改善箇所説明図

基準不適合発生箇所

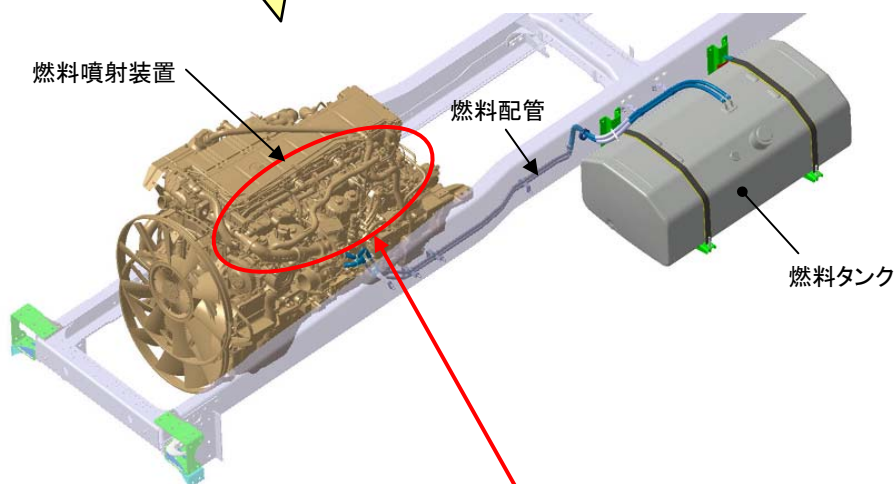
大型トラック・バスにおいて、燃料ホースから溶け出した亜鉛が軽油中の成分と反応して生成された化合物によって燃料噴射装置の内部バルブが固着する可能性がある。そのため、エンジンの異音、白煙の発生、エンジン制御システム異常の警告灯点灯、マフラー内に溜まった燃料の発火などが生じ、最悪の場合、エンジンの始動不良や吹け上がり等に至るおそれがある。

全車両、燃料タンクに洗浄剤を注入し、燃料ラインに付着・残存している化合物を除去するとともに、燃料噴射装置の内部バルブ固着を抑制する機能を追加したエンジンECUのプログラムに書き換える。

識別：作業完了車には、所定の位置に「HD177」の文字が記載された白黄色のシールを貼付ける。
